5 Sonstige Anpassungen von Festsetzungen, Geltungsbereich und Entwicklungsräumen aus Plausibilitätsgründen oder aufgrund bestehender politischer Beschlüsse kreisangehöriger Städte

Die Darstellung der Änderungen im Detail erfolgt unter den Nummern P 01 – P 24b.

Änderungs-Nr. P 16, Velbert

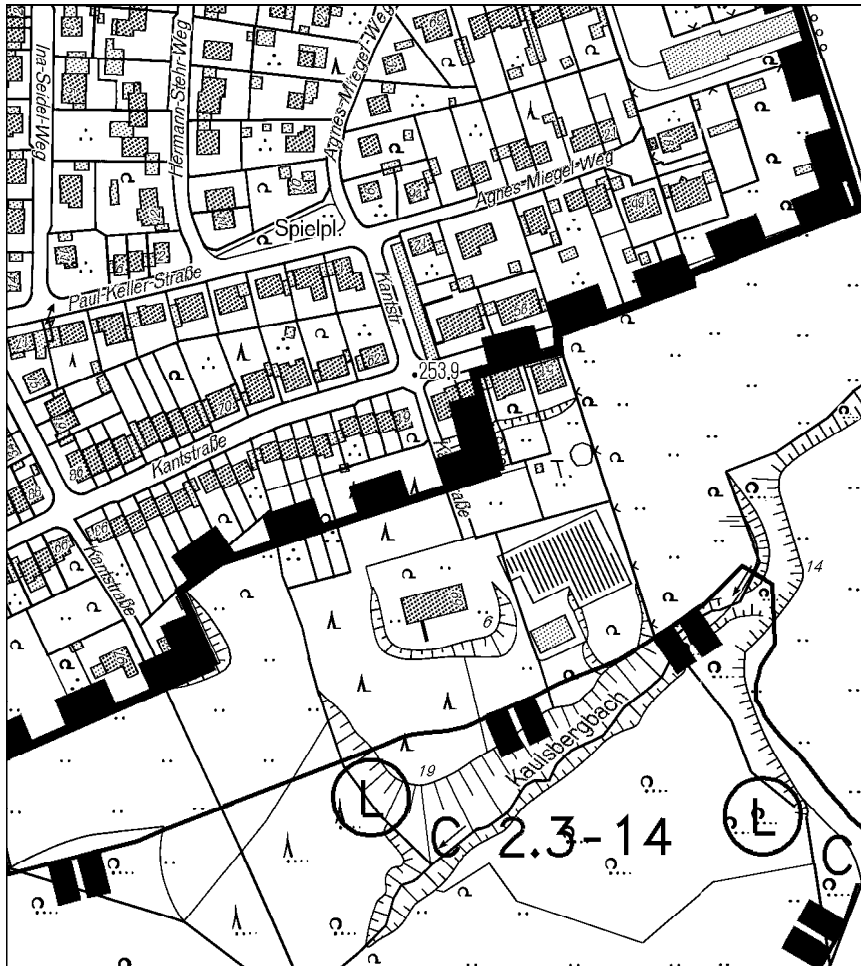
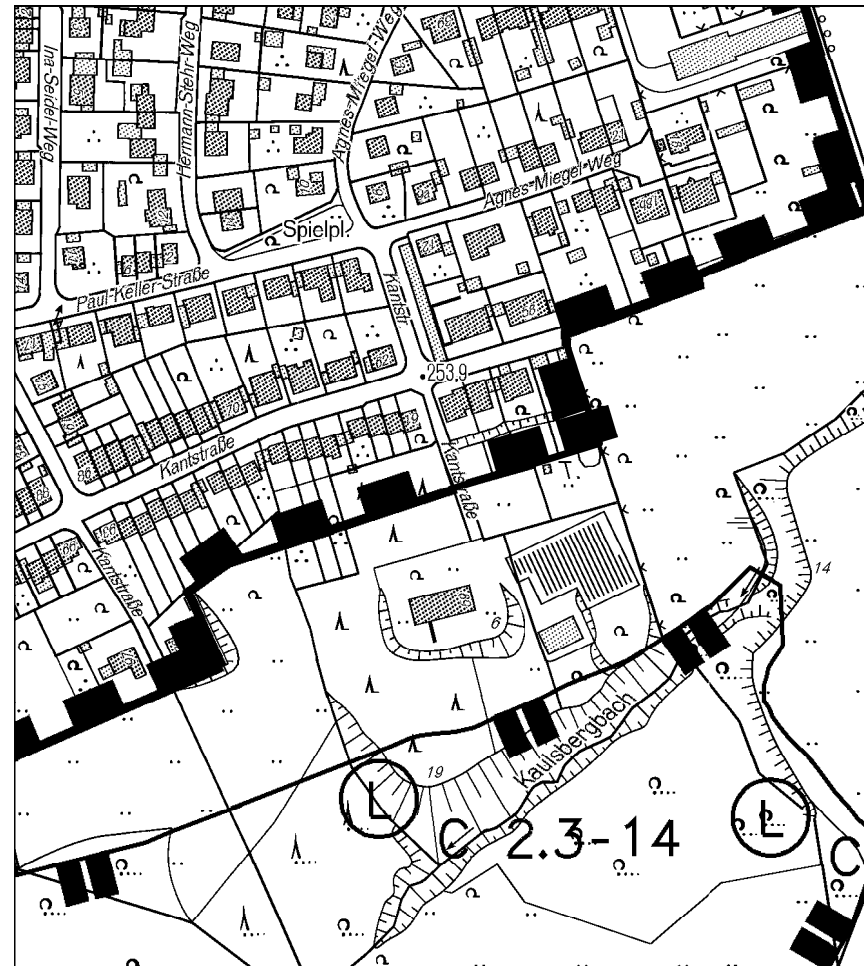
Erläuterung: Anpassung des Geltungsbereichs des Landschaftsplans an die vorhandene Bebauung. Der Entwicklungsraum C 1.6-45 wird ebenfalls an den neuen Geltungsbereich angepasst.

Änderungs-Nr. P 17, Velbert

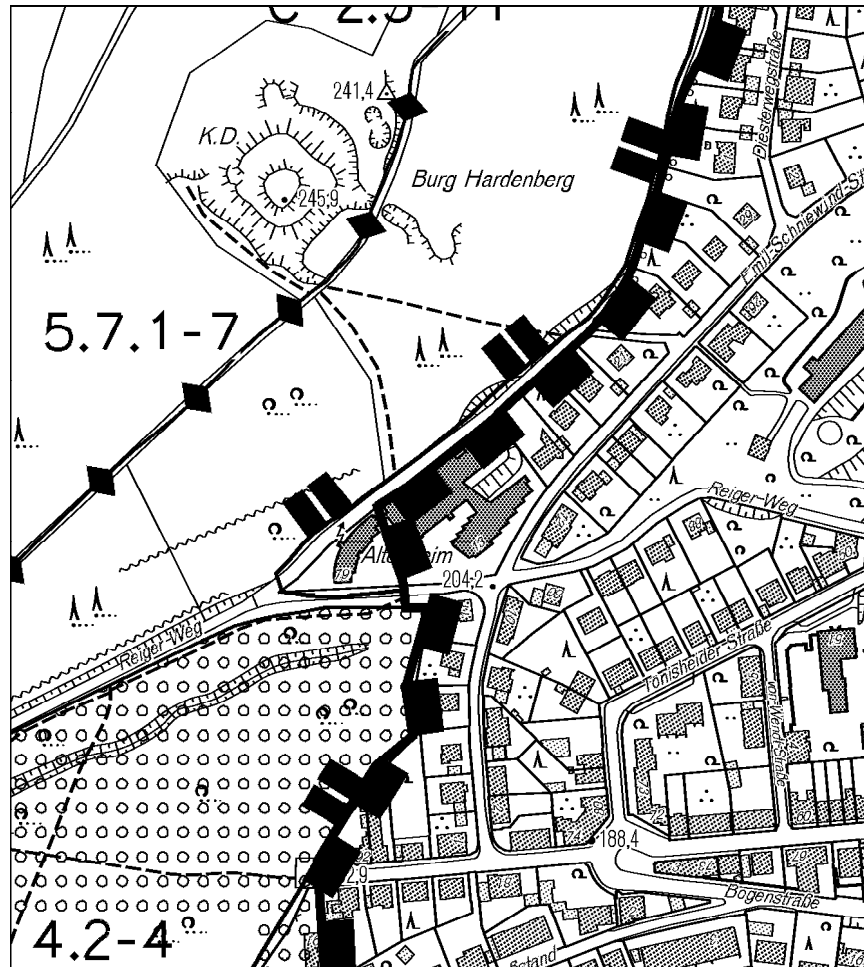
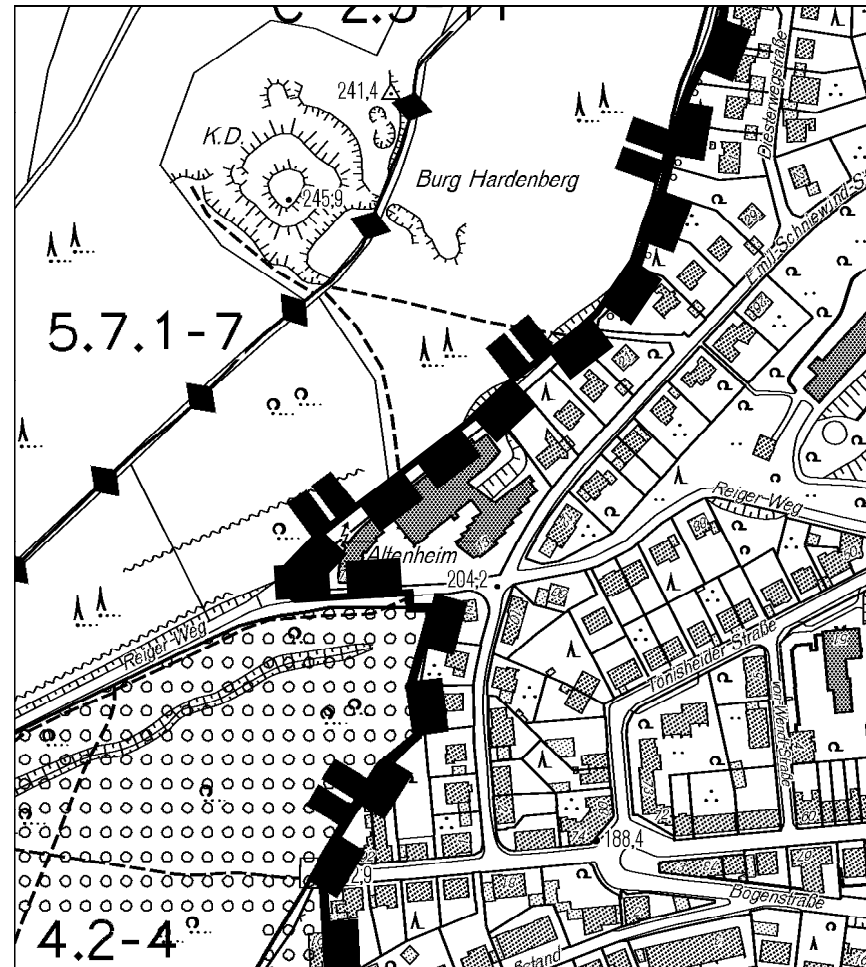
Erläuterung: Anpassung des Geltungsbereichs des Landschaftsplans an die vorhandene Bebauung. Der Entwicklungsraum C 1.1-1 wird ebenfalls an den neuen Geltungsbereich angepasst.

Änderungs-Nr. P 18a, Wülfrath

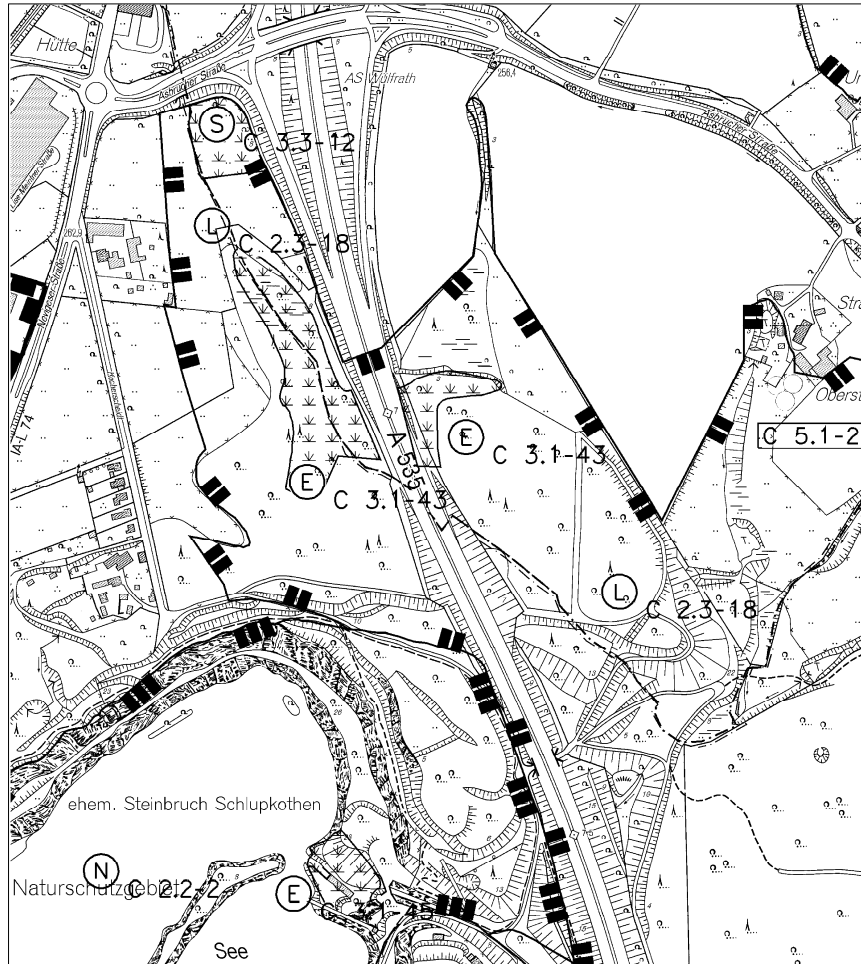
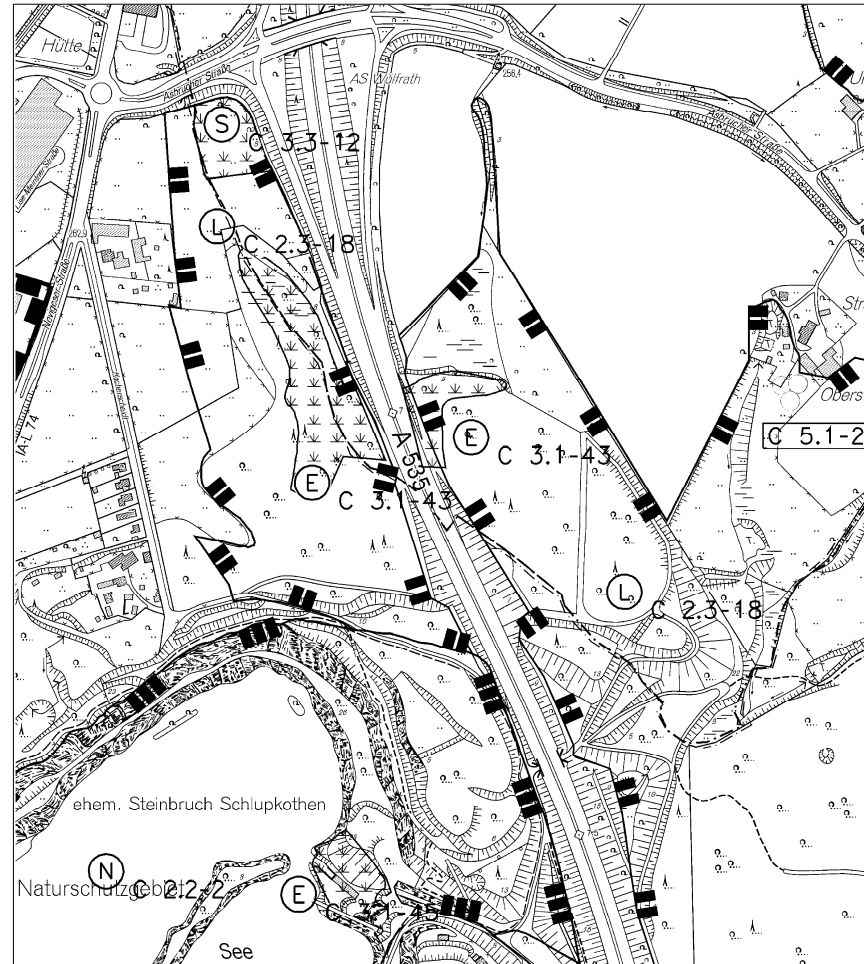
Erläuterung: Herausnahme der A 535 aus dem LSG C 2.3-18 Schlupkothener-Lohbach

Änderungs-Nr. P 18b, Wülfrath

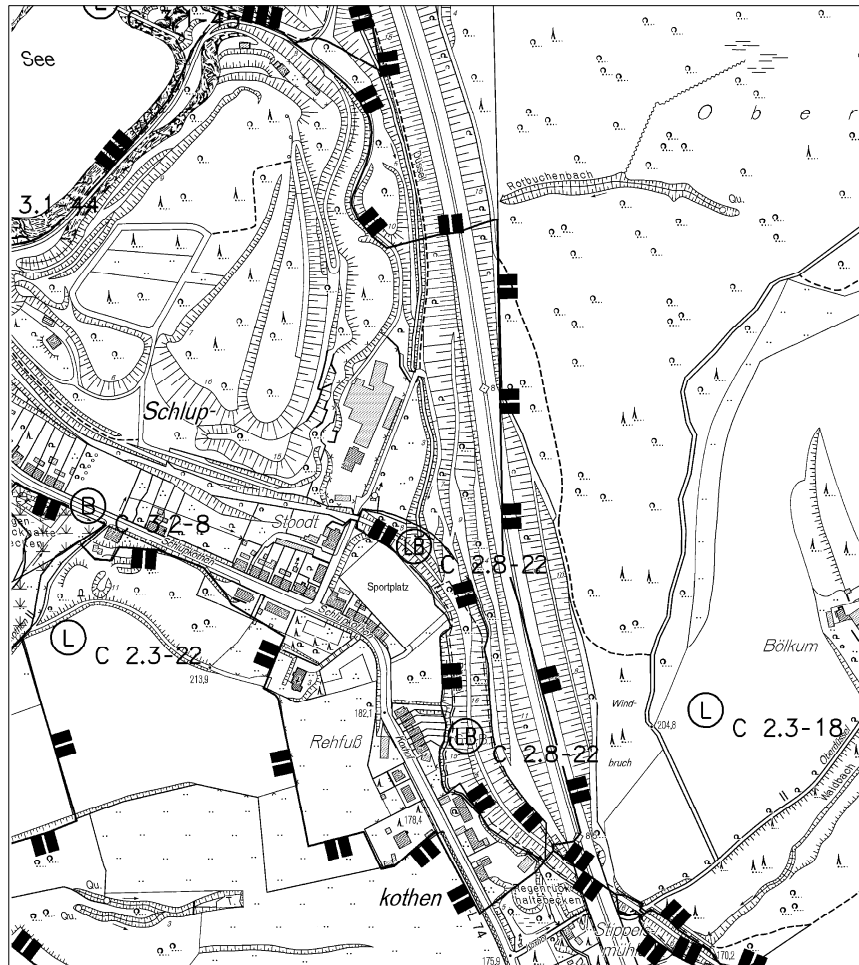
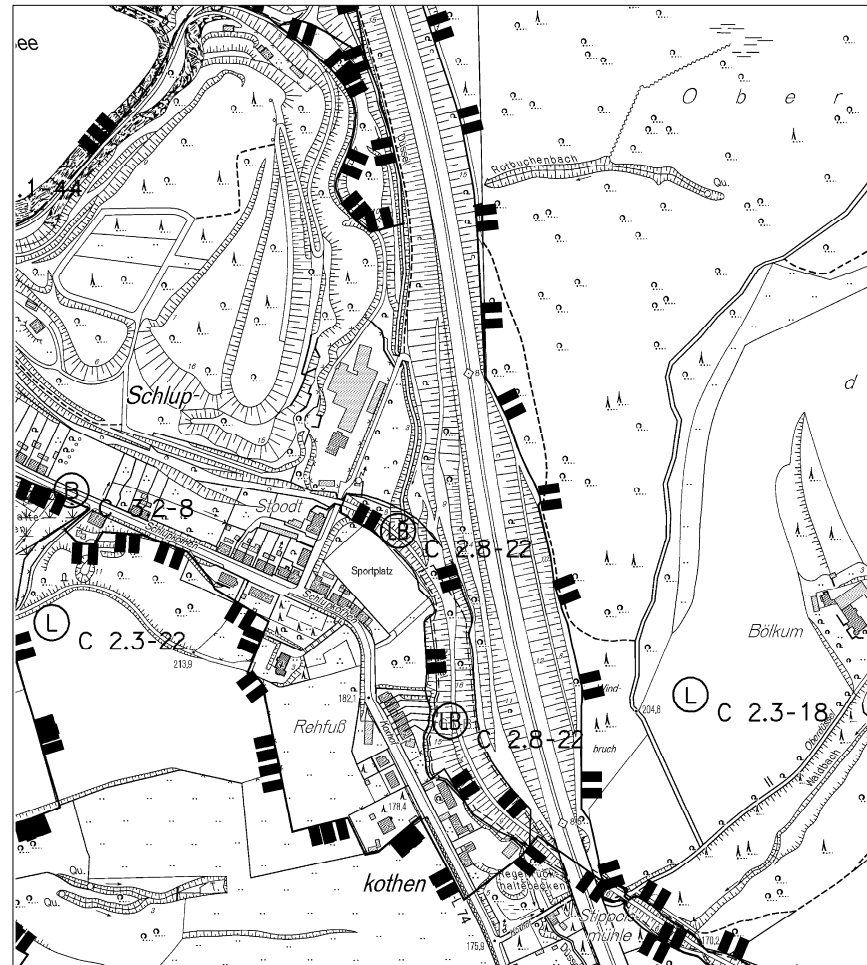
Erläuterung: Herausnahme der A 535 aus dem LSG C 2.3-18 Schlupkothen-Lohbach

Änderungs-Nr. P 19, Wülfrath

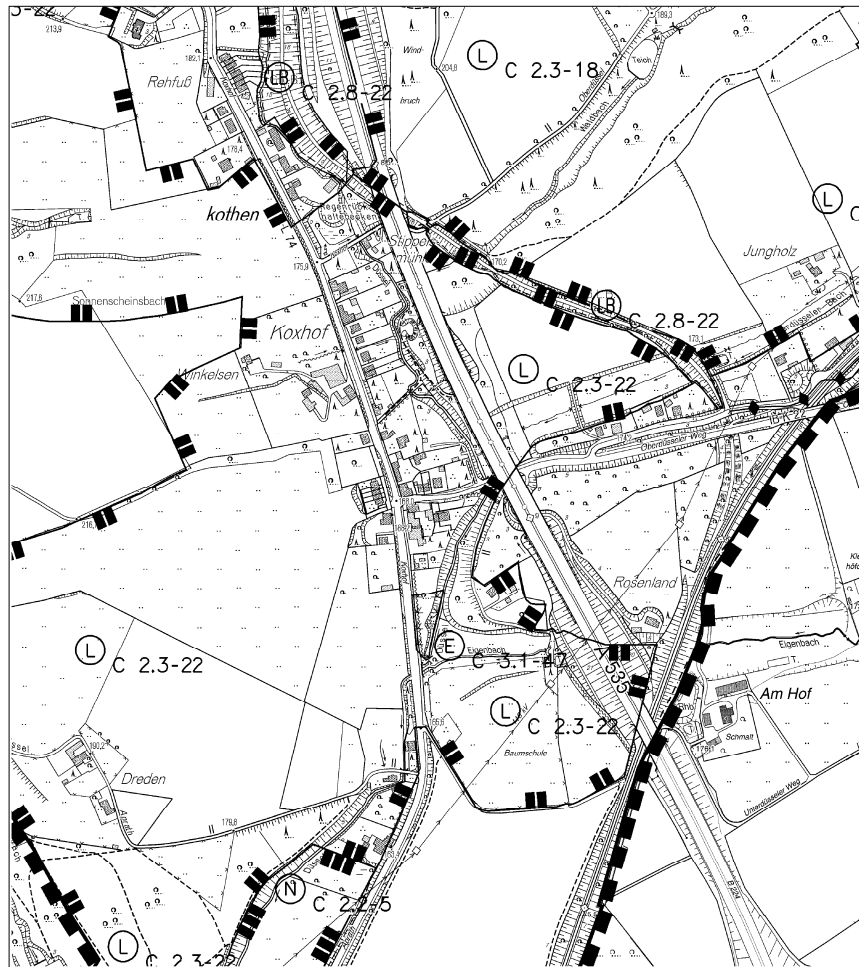
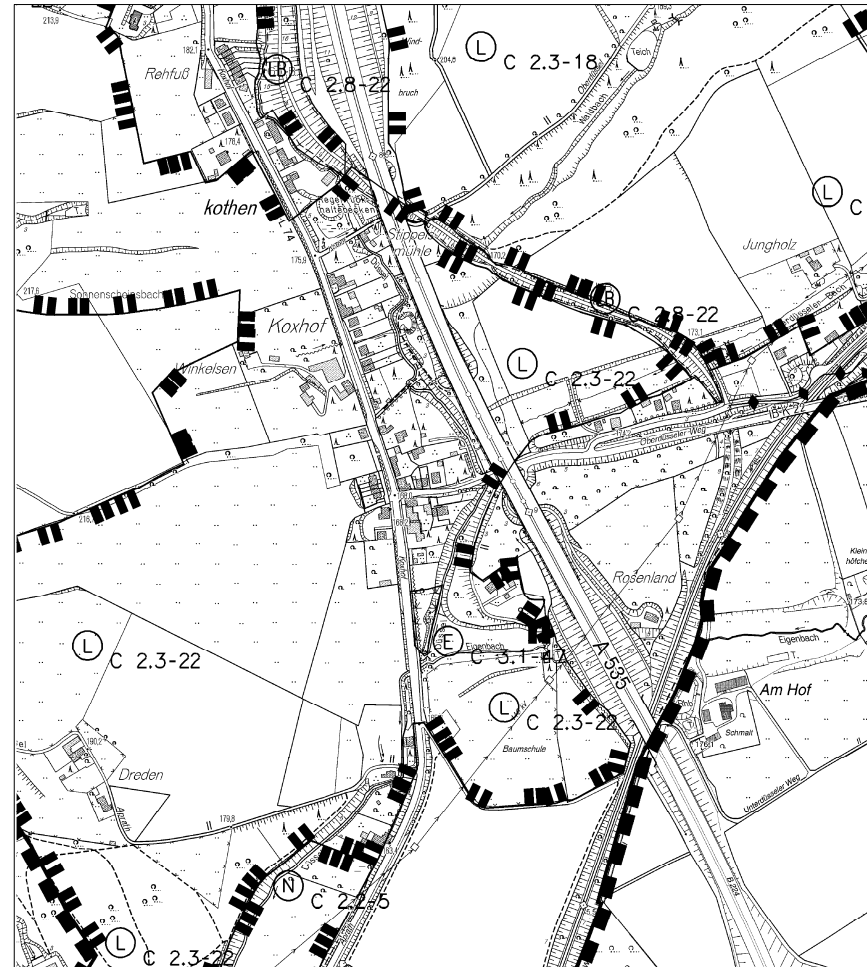
Erläuterung: Herausnahme der A 535 aus dem LSG C 2.3-22 Obere Düssel. Der Bereich des LSG, der nicht ausgegrenzt wurde, liegt unter der Talbrücke und wird somit nicht von der Autobahn durchschnitten.

Änderungs-Nr. P 20, Erkrath

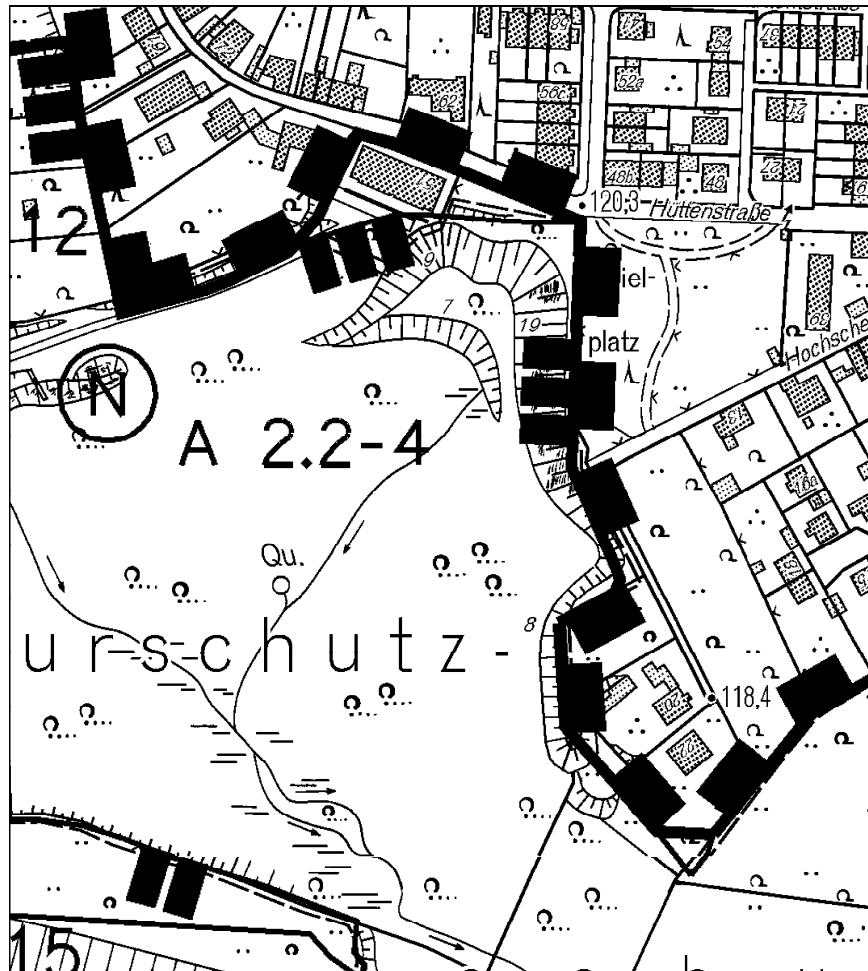
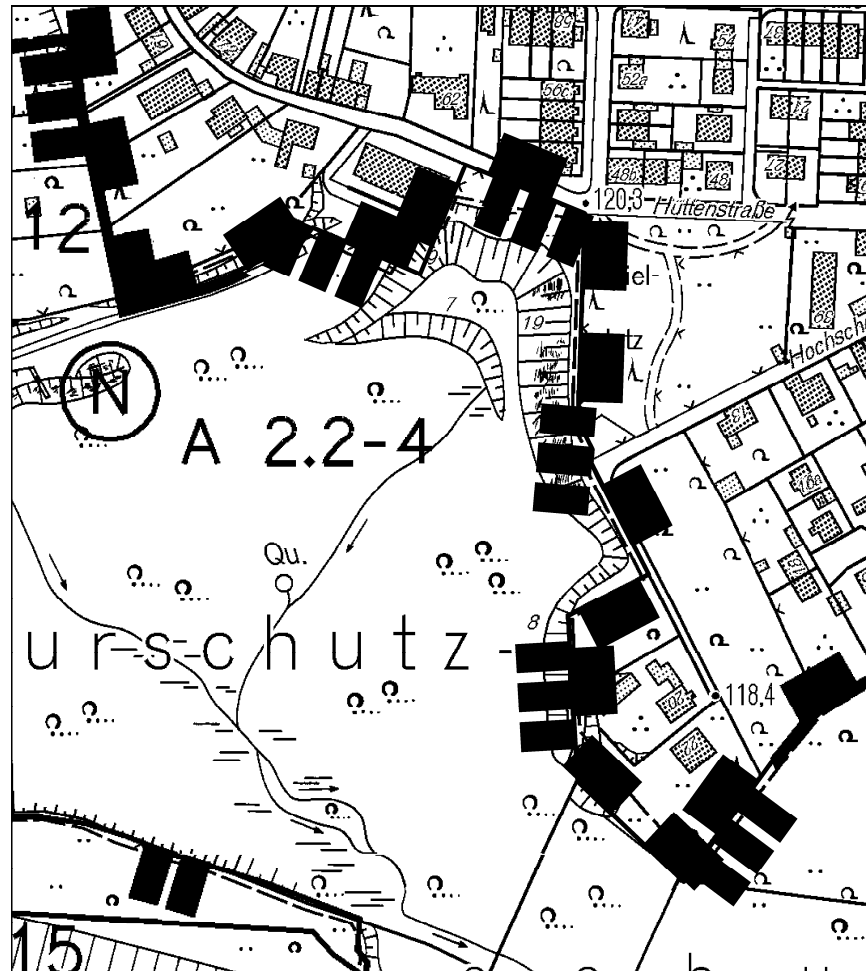
Erläuterung: Anpassung der Grenze des NSG A 2.2-4 „Schlackenhalde/ Bruchhauser-Feuchtwiesen“ sowie des Geltungsbereichs LP an Flurstücksgrenzen. Der Entwicklungsraum A 1.1-14 wird ebenfalls an den neuen Geltungsbereich angepasst.
